**SOLICITUD DE REINTEGRO AL PROCESO DE EVALUACIÓN
DE ESTUDIO DE IMPACTO AMBIENTAL**

En respuesta al Memorando-DEIA-1186- 018, remitimos nuestros comentarios y observaciones, en base al Estudio de Impacto Ambiental **Categoría III denominado “Mirador del Cielo”**, a desarrollarse en el Corregimiento de Pedregal, Distrito de Panamá, Provincia de Panamá, presentado por la Promotora Green Valley, S. A.

Asunto: **Respuesta a al estudio de impacto ambiental titulado “MIRADOR DEL CIELO”**

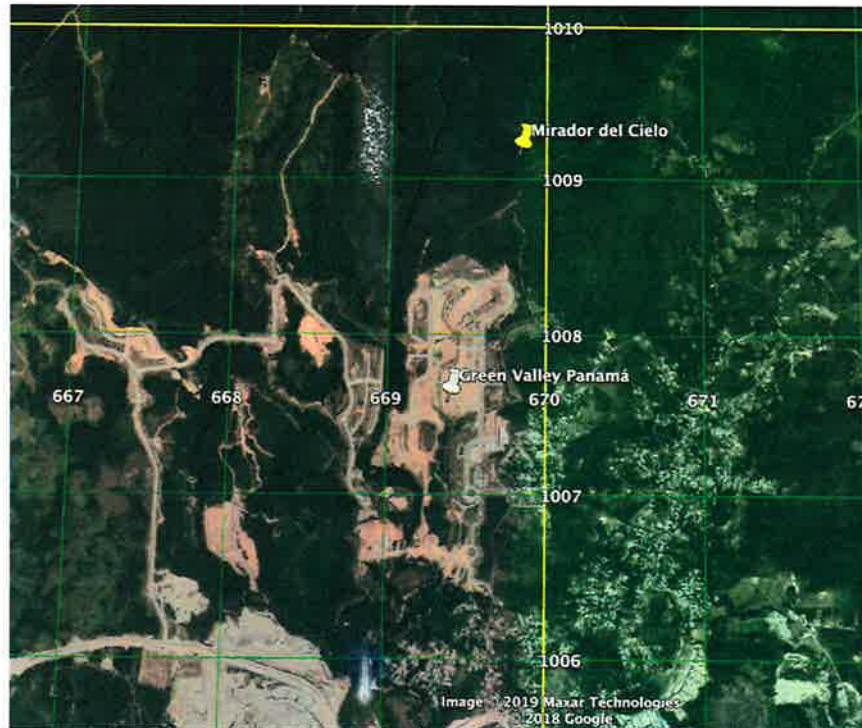
2. RESPUESTA: Con el ánimo de dar respuesta a la segunda interrogante sobre la "Utilización de voladuras: en el caso de que se encuentre roca sana, se realizarán voladuras. Este material podrá ser utilizado para relleno y estabilización de terrenos. Se deberá seguir el procedimiento marcado por ley para estos casos, que incluyen seguir el plan de voladura, avisos a los vecinos y seguridad perimetral. (ver en anexo No. 12, plan de voladura)", sin embargo, lo que se presenta en dicho anexo es una cotización para realizar trabajos de perforación y voladuras. Por lo antes señalado, se le solicita:

a. Presentar el plan de voladura que incluya:

I. Coordenadas de ubicación (indicar datum WGS 84 o NAD 27) de los sitios donde se harán las voladuras. Indicar si se tomó en consideración que al norte del proyecto existe un traslape con un área de reserva minera (Caliza de Colon, S.A.), por lo cual no se puede realizar ningún tipo de extracción de materiales en esa zona.

Que a la fecha no se puede identificar los puntos de ubicación de coordenadas ya que la actividad de voladura estará sujeta a que, al realizar el movimiento de tierra para establecer la vialidad, los canales y el 20% frontal de cada macro lote encontramos material que por su conformación requiera la aplicación de voladura, situación que en el momento del hallazgo se notificará ante el Ministerio de Ambiente, para tramitar los permisos pertinentes. En cuanto ante el traslape con un área de reserva minera (Caliza de Colon, S.A.), debemos aclarar que la herramienta que estamos tramitando en ninguno de los puntos establece la actividad de extracción de material por lo tanto no la hemos tomado en cuenta en todo el contenido del EsIA.

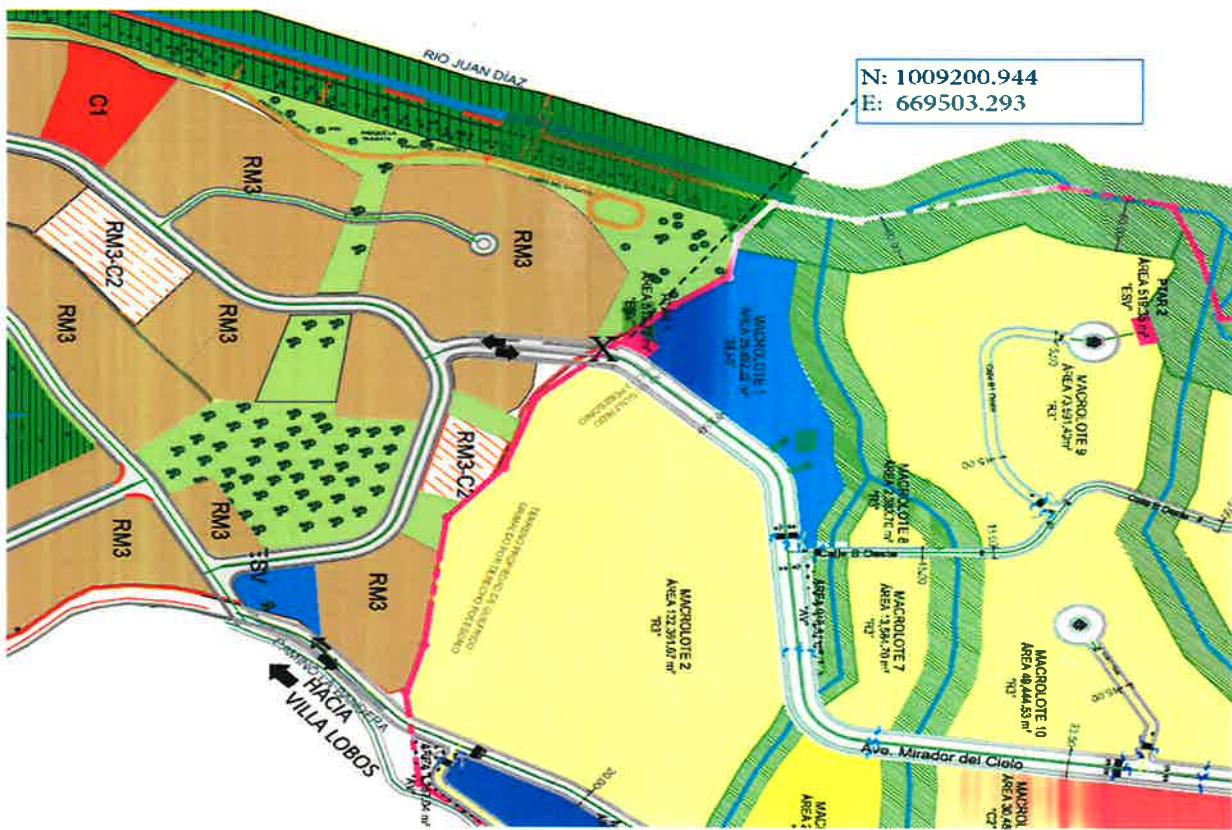
- a. Aclarar cómo será el abastecimiento de agua potable para las diversas etapas del proyecto (IDAAN, acueductos rurales, concesión permanente de agua o potabilización).

- b. En caso tal que sea mediante el IDAAN, y tomando en consideración que la población proyectada del proyecto es de 80,000 habitantes, se deberá presentar certificación vigente por parte del IDAAN, donde se indique que es posible la conexión a la red existente y que se cuenta con la capacidad para abastecer de agua potable al proyecto en sus diferentes etapas.

Reiteramos que el abastecimiento de agua potable para las diversas etapas del proyecto será con la interconexión directa al proyecto "Green Valley Panamá", realizada por el promotor siguiendo las normas del IDAAN.

Como lo expresamos anterior ya contamos con la certificación del IDAAN, las cuales son los convenios en el anexo #1 (#029-2018-RLI y #030-2018-RLI), en donde el IDAAN se compromete a garantizar el suministro de agua potable a los proyectos mediante conexiones al sistema existente.

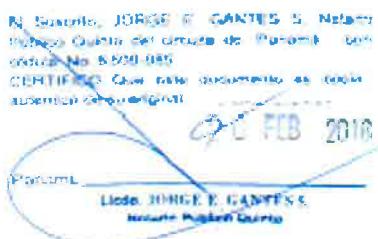
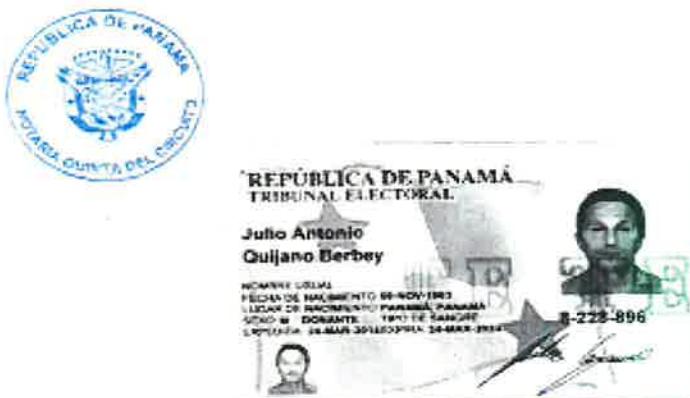
- b. Aclarar cuál es el propietario de la finca 27304. En caso tal que sea la empresa MIRADOR 360, S.A., se deberá presentar certificado de Registro Público actualizado de la finca y el certificado de Registro Público de la Sociedad, copia de cédula y autorización del representante legal (ambos documentos debidamente notariados) para el desarrollo del proyecto en dicha finca.

Para aclarar cuál es el propietario de la finca 27304, es la empresa Quijano Trust Corporation como aparece el certificado de registro público adjunto al EsIA, Anexamos seguidamente nuevamente el certificado de Registro Público de la Sociedad, copia de cédula y autorización del representante legal, todo debidamente notariado.
